Le 14 AOUT 2015

Nos réf : EE-1042-15

Avis de l'autorité environnementale sur le projet de renouvellement urbain des quartiers du Parc aux Lièvres et du Bras de Fer

Illustration 3: Thermographie d'été (2010) au droit du site du projet (source : APUR ; annotations : DRIEE) – la couleur rouge indique des températures plus élevées.

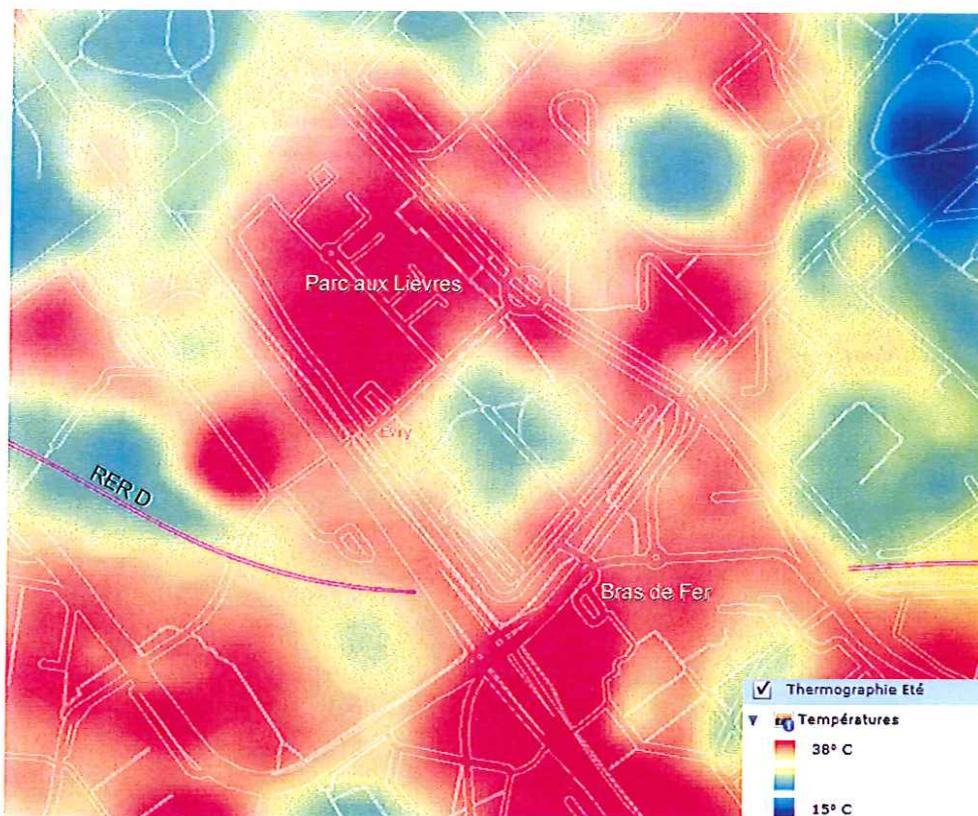
L'étude d'impact aborde le sujet du phénomène d'îlot de chaleur (p. 116 et 117) qui concerne la ville d'Evry, ce qui est apprécié. Pour rappel, les îlots de chaleur urbains sont des élévations localisées des températures enregistrées en milieu urbain par rapport aux zones rurales ou forestières voisines. La consultation du portail cartographique CASSINI de l'APUR⁵ confirme que le secteur est sensible à cet enjeu, en particulier le quartier du Parc aux Lièvres et côté Bras de Fer, le sud des voies du RER D (cf. Illustration 3).

Illustration 4: Programmation résidentielle prévisionnelle
(source : étude d'impact)

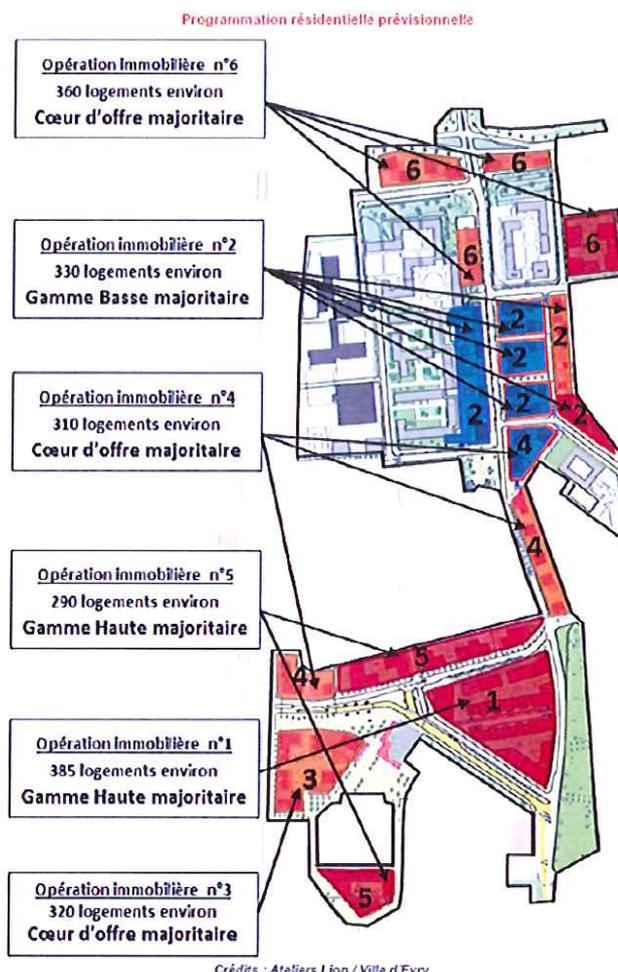
Cette dernière inclut en particulier une carte localisant la programmation résidentielle prévisionnelle (cf. Illustration 4). Il conviendrait de préciser la localisation du parc social à reconstituer sur le secteur du Bras de Fer, car constituant l'une des ambitions du projet.
